INY4 M09B

FALTA DE MATERIAL EN EL LAMADO POR MAL CIERRE DEL MOLDE

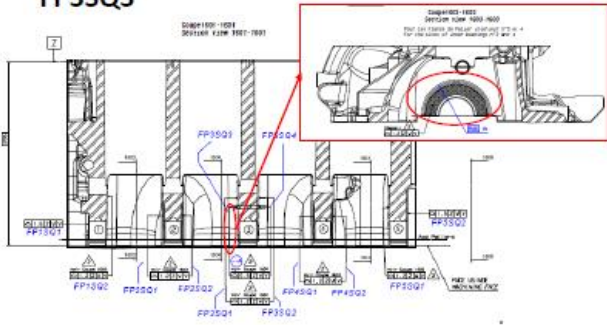
|  | 3072L2 | | | | -0.0587 |
| | 182.6413 | 183.3000 | 183.9000 | 182.7000 | -0.6587 |
| | loc face 3072 / X | | | | |

CAMBIAR PIN

FP3SQ3

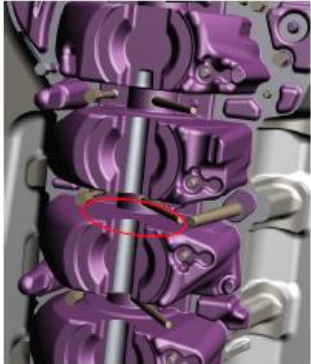
|  | 6070L2 | | | | -0.1287 |
| | 190.9713 | 192.0000 | 192.9000 | 191.1000 | -1.0287 |
| | loc fond 6070 / Y | | | | |

|  | FP3SQ4 | | | | 0.3033 |
| | | 1.1033 | 0.0000 | 0.8000 | 1.1033 |
| | X | -7.9862 | -7.9862 | | 0.0000 |
| | Y | -162.1367 | -162.1319 | | -0.0048 |
| | Z | -11.3734 | -10.8217 | | -0.5516 |
| | forme flanc de palier 3 / ZYX | | | | |

Faltas material pieza:
SOLO SE PUEDE LIMPIAR ALUMINIO

Exceso material pieza:
NO TOCAR
